1 **CONSELHO DE PLANEJAMENTO TERRITORIAL E URBANO DO**
2 **DISTRITO FEDERAL – CONPLAN**

3
4 Processo 131.000.529/2010

6 Assunto: Aprovação de Projeto

8
9 **RELATÓRIO DA CÂMARA TÉCNICA**

175
176 **Figura 2.** Combinação de tanques de retenção e dispositivos de infiltração num lote urbano.

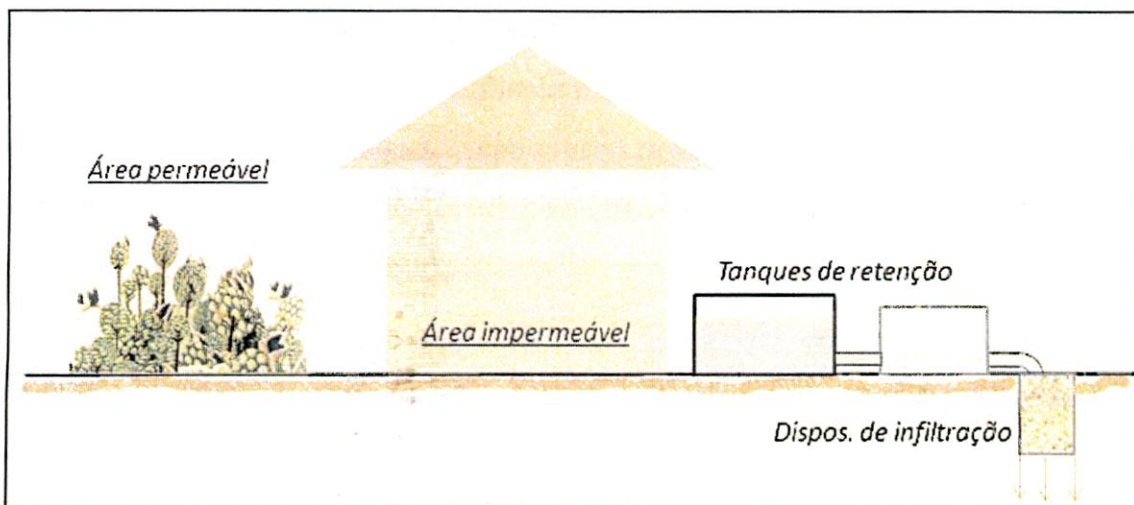
77 Um dos pontos mais discutidos durante todo este Processo diz respeito ao
78 atendimento da Taxa de Permeabilidade prevista para o lote, definida pelo Anexo III e
79 artigo 69, da LC nº 728/2006. Esta taxa que, originalmente, é de 20% (vinte por cento)
80 para cada lote (individualmente), passa para 30% (trinta por cento) quando se propõe o
81 remembramento de lotes, conforme previsto no art. 70 desta LC. Com a prerrogativa
82 do § 3º, do artigo 113, da LC 803/2009, vigente à época das consultas, do
83 desenvolvimento, da abertura e do início do referido Processo, foram propostos os
84 tanques de acumulação e infiltração para atendimento da referida taxa, conforme
85 previstos nos dispositivos dessa Lei.

139
140 *“(…) No mérito, a leitura dos aspectos técnicos da questão apresentada no*
141 *laudo pericial permitem concluir que a utilização de aparatos tecnológicos*
142 *para a obtenção dos resultados relativos à taxa de permeabilidade não é*
143 *medida que irá representar lesão ambiental relevante ao sistema de recarga de*
144 *aquíferos, mas, ao contrário, garantir a integridade daquele ciclo de águas. É*
145 *que os engenhos permitem ampliar o fluxo das águas que são devolvidas ao*
146 *subsolo, com maior eficiência que a mera disposição da terra nua. Logo, os*
147 *conhecimentos técnicos permitem concluir que não há risco ambiental efetivo*
148 *com a adoção dos aparatos tecnológicos previstos no decreto impugnado*
149 *nesta demanda, posto que as taxas de permeabilidade previstas em cada plano*

153 *"É certo, que a utilização das referidas alternativas teriam por finalidade*
154 *mitigar uma maior impermeabilização dos terrenos, por meio da adoção de*
155 *padrões e sistemas de recarga artificial de aquíferos que,*
156 *comprovadamente, aumentariam a capacidade de recarga de aquíferos dos*
157 *lotes e de retenção de grandes volumes pluviométricos, através de medidas*
158 *tecnológicas, de forma mais eficiente e eficaz, não comprometendo o*
159 *percentual da taxa de permeabilidade indicada nos PDLs" (fl. 785).*

171 Assim, tendo em vista a recente decisão judicial, publicada em 03/08, inexistente
172 óbice à aplicação da convalidação já autorizada em Lei Complementar, até porque a
173 suspensão aos sistemas previstos no Decreto nº 35.363/14 estão técnica e legalmente
174 admitidos.

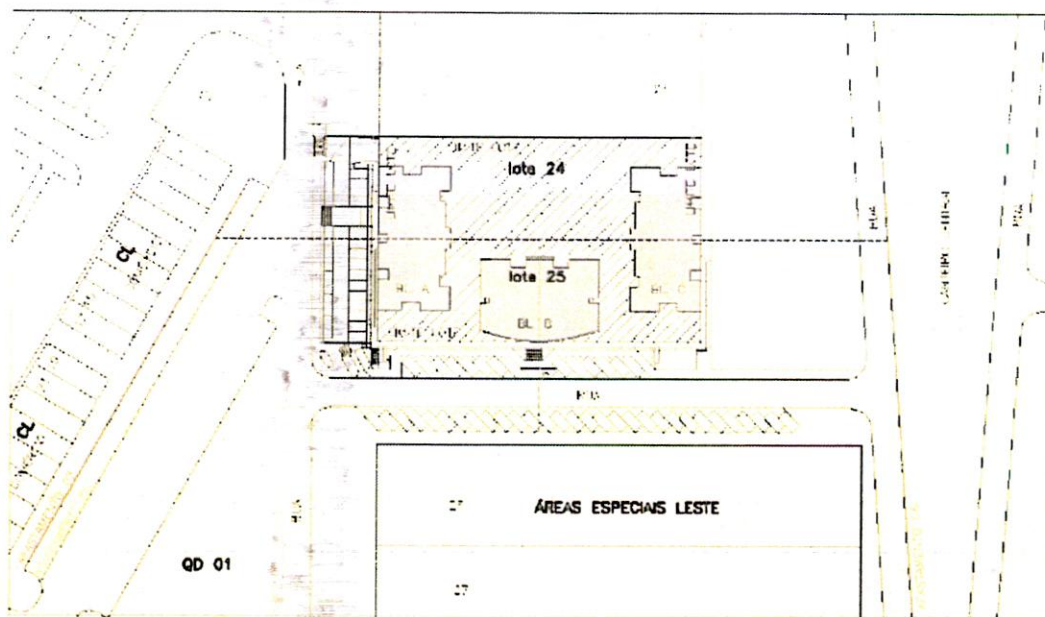
179 Quanto ao afastamento do Bloco A, voltado para a via Sce Ae Leste,
180 identificamos que este afastamento nunca foi questionado no decorrer da tramitação do
181 Processo até o parecer do analista da CAP de 01/12/2015, constantes às folhas 1536 a
182 1548 do Processo. O que se observa desde o início do processo, em 2010, é a
183 exigência apontando o não cumprimento de afastamento obrigatório sem especificar a
184 qual testada se referia. Neste caso específico, nos informa o autor que - *“foi discutido,*
185 *à época com os técnicos da Adm. Regional e posteriormente também com os técnicos*
186 *da Secretaria, que o afastamento que estava em desacordo era o dos blocos A e C, na*
187 *via da fachada sul do empreendimento (via sem identificação que conecta a Av.*
188 *Principal com a via Sce Ae Leste).”* Informa também que - *“inicialmente foi*
189 *apresentada, para a Adm. Regional, a possibilidade de construção de estacionamentos*

198 Em maio de 2013, o interessado, buscando equacionar a questão, apresenta a
199 proposta de alteração do projeto contemplando o recuo dos blocos A e C, voltados
200 para a testada sul e a supressão de um pavimento de cada um destes blocos, atendendo,
201 desta forma, à exigência apontada. Em sequência, com esta e as demais pendências
202 equacionadas, o processo é novamente licenciado pela Administração Regional do
203 Gama-DF.

PLANTA DE SITUAÇÃO e LOCAÇÃO

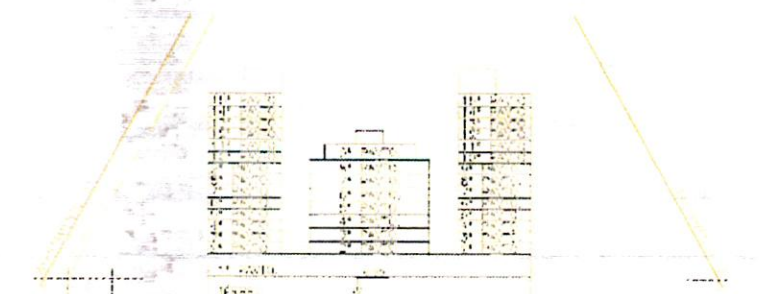
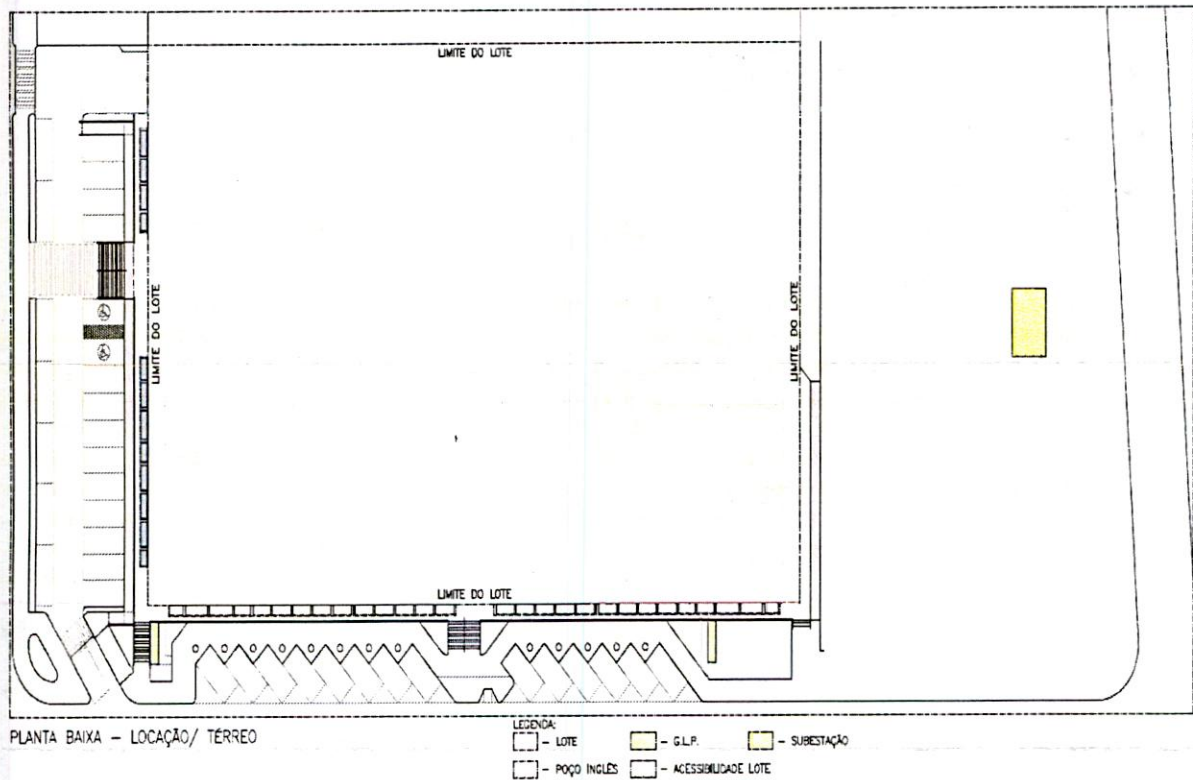
204 No Parecer da CAP, de 01/12/2015, folhas 1536 a 1548, essa questão é
205 novamente levantada, agora, porém, com relação ao afastamento do bloco A, testada
206 oeste do lote voltado para a via Sce Ae Leste. Como existem duas vias voltadas para
207 esta testada do lote, o que entendemos e observamos foi considerada a existência
208 destas duas vias na identificação do meio-fio oposto para a aplicação do cone de
209 afastamento. Neste mesmo Parecer da CAP, levantou-se um suposto novo
210 “entendimento” da norma, onde deveria ser considerada apenas uma via, no caso a Sce
211 Ae Leste, para indicação do meio fio oposto, alterando o cone de afastamento e
212 implicando em um necessário recuo para o último pavimento do bloco A.

213 Ora, além de se reiniciar uma discussão inadequada e que causou enorme
214 desgaste interno entre os técnicos do Estado, o referido apontamento parece
215 extremamente inoportuno e atemporal uma vez que o obra deste bloco, naquela época,
216 já se encontrava em fase final.

221 Esta Câmara Técnica não vê óbice com relação à Convalidação deste item por
222 considerar que não há nenhum dano urbanístico, bem como atenderá e garantirá a
223 implementação da segurança jurídica ao caso concreto.
